大間原子力発電所審査資料	
資料番号	OM1-CA215-R00
提出年月日	2024年2月8日

大間原子力発電所

敷地ごとに震源を特定して策定する地震動のうち内陸地殻内地震について

(コメント回答 その3)

大間崎付近に想定する地震に係る主な変更点(2/2): 基本的な考え方について

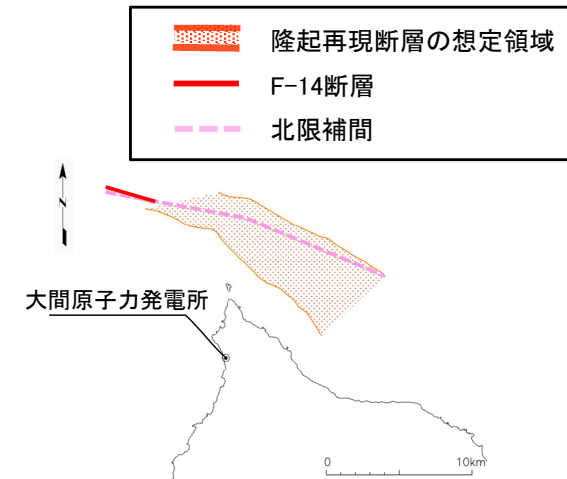
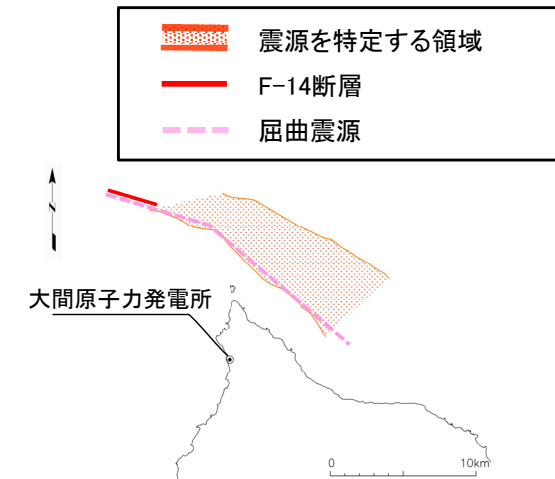
コメントNo.S4-10

○第1013回審査会合(2021年11月5日)

- 後期更新世以降の活動が認められない地形・地質構造等(以下「古い地質構造」という。)に基づき設定した「地表トレースを想定し得る領域」に、不確かさも考慮した複数の震源モデルを想定した。
地震動評価の対象とする震源モデルは、上記モデルのうち隆起シミュレーションにより地形発達過程の再現性ありと評価した震源モデルを選定した。
- このため、地震名称を「隆起再現断層による地震」、想定領域を「隆起再現断層の想定領域」と呼称した。
- 基本ケースの震源モデルは、再現性ありと評価した震源モデルのうち、敷地に及ぼす影響が最も大きいモデル(北限補間)とした。
- 走向(位置)、断層傾斜角、及びアスペリティ位置の不確かさをそれぞれ考慮した複数の震源モデルより、基本ケースの震源モデルを選定したことから、不確かさケースは短周期レベルの不確かさのみを考慮した。

○今回ご説明

- 地形発達過程の再現性に係る判定基準を明確に示すことは困難と判断し、隆起シミュレーションを取り止め、地震動評価の対象とする震源モデルは、敷地に及ぼす影響の大きさの観点で選定する。
- 上記方針変更に伴い、地震名称を「大間崎付近に想定する地震」、想定領域は当該地震の位置を特定するために用いることから、「震源を特定する領域」と呼称する。
- 基本ケースの震源モデルは、敷地に最も近く、地表に孤立した短い活断層があるとした場合に、否定できないとされる震源断層長さ20kmを考慮したモデル(屈曲震源)とする。
- 不確かさケースは、断層傾斜角、地震規模及び短周期レベルの不確かさを考慮する。
